Indesit Company

**AT125FR**

**28491**

## Notices

## n1040288: NOUVEAU CABLE D'ALIMENTATION AVEC FILTRE INTEGRE

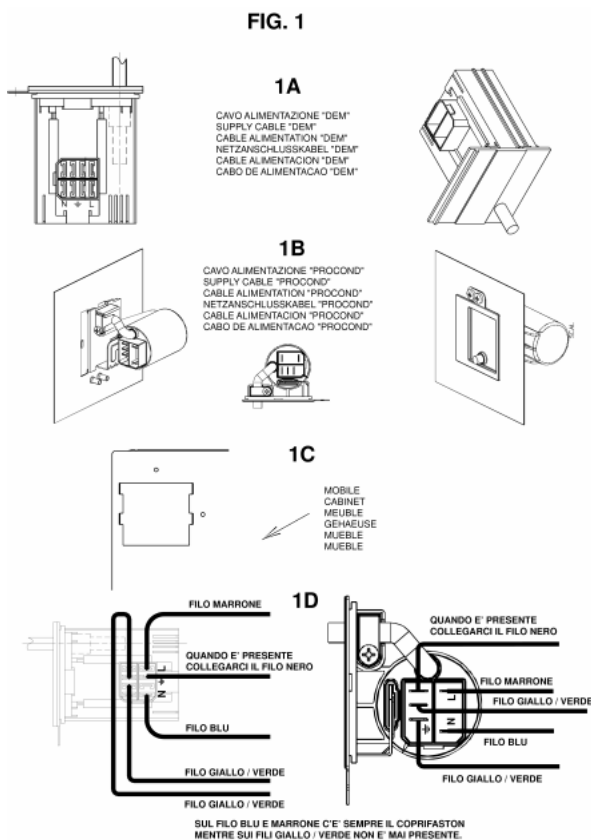
À partir du numéro de série 30224.0001, sur tous les lave-linge, on monte des nouveaux câbles d'alimentation avec filtre co-moulé et des nouveaux panneaux arrière présentant une ouverture spécifique pour la fixation du câble.

**NOUVEAUX PANNEAUX ARRIERES :**

094067 - antérieur à la modification code Sat 091893 (il a été utilisé pendant quelques mois, il remplaçait le code 083784 voir N1040278) ;

Les câblages antérieurs à la modification seront gérés également pour les appareillages modifiés en effectuant la connexion avec le serre-câbles du nouveau câble, comme illustré dans la fig. 1 - 1D.

N1040309FIG1

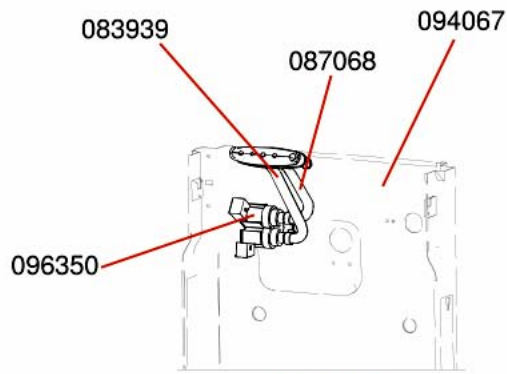
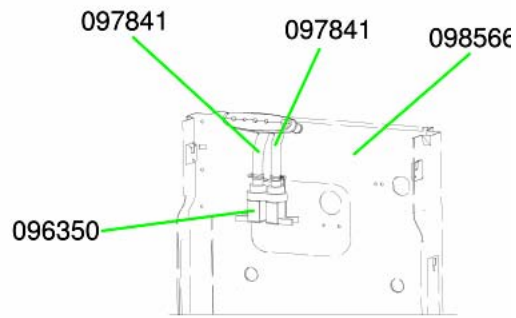
À partir du n° de série 30912.0001 des lave-linge Top Loading, le système de fixation de l'électrovanne de chargement (code pièce détachée 096350), sur le panneau postérieur, a été tourné de 90°.

L'électrovanne code pièce détachée 096350 a été modifiée par la rotation d'une bobine de 45° ; le Magasin Pièces détachées continuera à gérer cette pièce détachée sous le même code. Lors de l'assistance sur les machines antérieures à la modification et sur les machines modifiées, positionnez les bobines comme le montrent respectivement les figures N1040309FIG3-1 et N1040309FIG3-2 ; pour faire tourner la bobine, il suffit de la soulever à l'aide d'un tournevis et de la remettre en place en fonction des indications gravées sur le plastique.

Codes pièces détachées des pièces concernées par la modification (voir figure N1040309FIG1) :

#### FIG1 A - STRUCTURE AVANT MODIFICATION

tube électrovanne/groupe distributeur : précédent 083939 ;  
tube électrovanne/groupe distributeur : précédent 087068 ;  
panneau postérieur : précédent 094067.

#### FIG1 B - NOUVELLE STRUCTURE

tube électrovanne/groupe distributeur : nouveau 097841 ;  
tube électrovanne/groupe distributeur : nouveau 097841 ;  
panneau postérieur : nouveau 098566.

N1040309FIG2

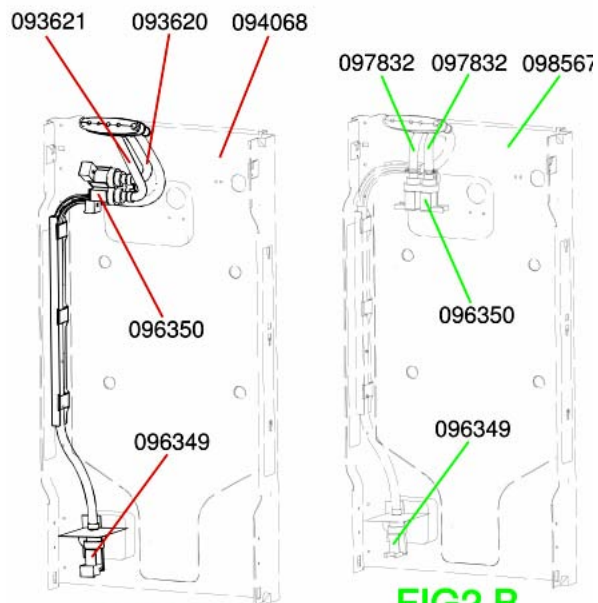
Codes pièces détachées des pièces concernées par la modification sur la WMTL80UK (voir figure N1040309FIG2) :

#### FIG2 A - STRUCTURE AVANT MODIFICATION

tube électrovanne/groupe distributeur : précédent 093620 ;  
tube électrovanne/groupe distributeur : précédent 093621 ;  
panneau postérieur : précédent 094068.

#### FIG2 B - NOUVELLE STRUCTURE

tube électrovanne/groupe distributeur : nouveau 097832 ;  
tube électrovanne/groupe distributeur : nouveau 097832 ;  
panneau postérieur : nouveau 098567.

n1040321: Protection en plastique pour électrovanne.

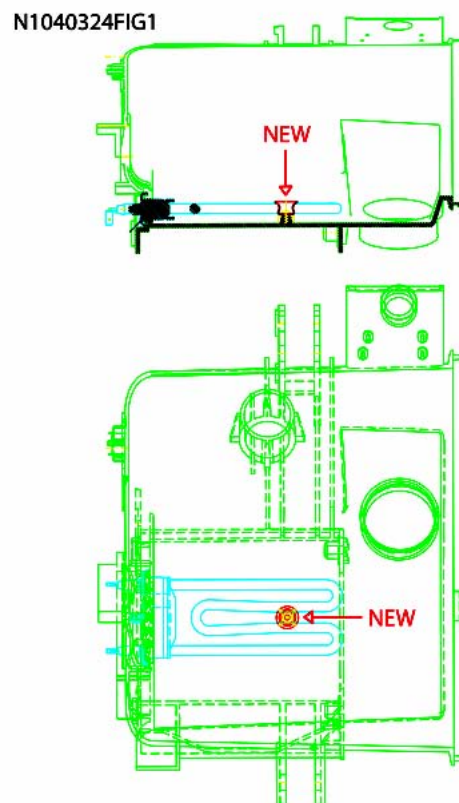
À partir du mois de septembre 2003 jusqu'au mois de février 2004 (du n° de série 30900.0000 au n° de série 40300.0000), la protection en plastique code Sat 109798 (illustrée dans la figure N1040321FIG1) a été créée sur les lave-linge à chargement par le haut, afin de résoudre le problème de la présence d'eau sur l'électrovanne, ce qui endommageait celle-ci et la carte électronique.
